Kanton Zürich
Stadt Illnau-Effretikon

Privater Gestaltungsplan Rütlistrasse

Bericht zur Mitwirkung

Eisenbahnlärm Tag mit GP-Perimeter
(rot)
(Quelle: map.geo.admin.ch)

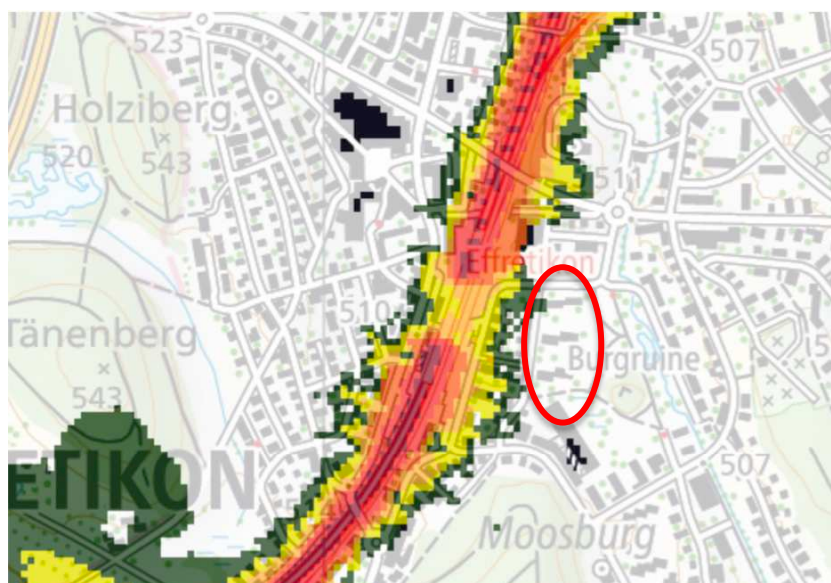
Es ist abzuklären in welchem Ausmass bestehende Liegenschaften auf der gegenüberliegenden Seite der Rütlistrasse durch Reflexion des Bahnlärms beeinträchtigt werden. Die nicht von Fenstern beanspruchte West-Fassade ist mit schallabsorbierenden Elementen zu versehen.

Aufgrund der grossen Distanz zur Bahnlinie und der bestehenden Lärmschutzwand besteht keine Beeinträchtigung durch Reflexion von Bahnlärm.

Die Karte «Lärmbelastung durch Eisenbahnverkehr (Tag)» des Bundesamtes für Umwelt (BAFU) zeigt für das Planungsgebiet einen Pegel von unter 40 dB(A).

Durch die zwischen der Bahnlinie und dem Gestaltungsplanperimeter geplante Überbauung (Masterplan Bahnhof Ost, Baufelder A-E) ist auf dem Areal künftig mit einem noch niedrigeren Pegel zu rechnen.

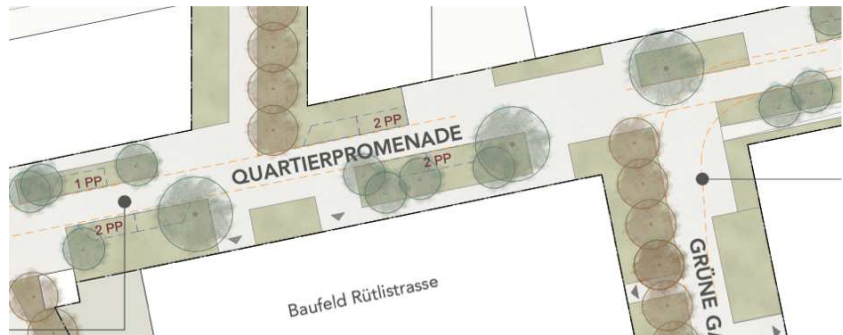
Nicht ersichtlich ist, wieso im Abtausch mit den Abstellplätzen auf die Sicherung des Fussweges entlang der Rütlistrasse und der Brandrietstrasse als Fusswegverbindung innerhalb des Geltungsbereiches verzichtet wurde. Die entsprechenden Wegverbindungen sind im Situationsplan innerhalb des Geltungsbereiches mit Richtungspfeilen aufzunehmen.

Die Sicherung des Fussweges entlang der Rütlistrasse und der Brandrietstrasse ist als Fusswegverbindung im Sinne von Ziff. 8.1 im Situationsplan mit entsprechenden Richtungspfeilen aufzunehmen.

Das Anliegen wird teilweise berücksichtigt.

Die öffentlichen Fusswegverbindungen entlang Brandrietstrasse werden im Plan ergänzt.
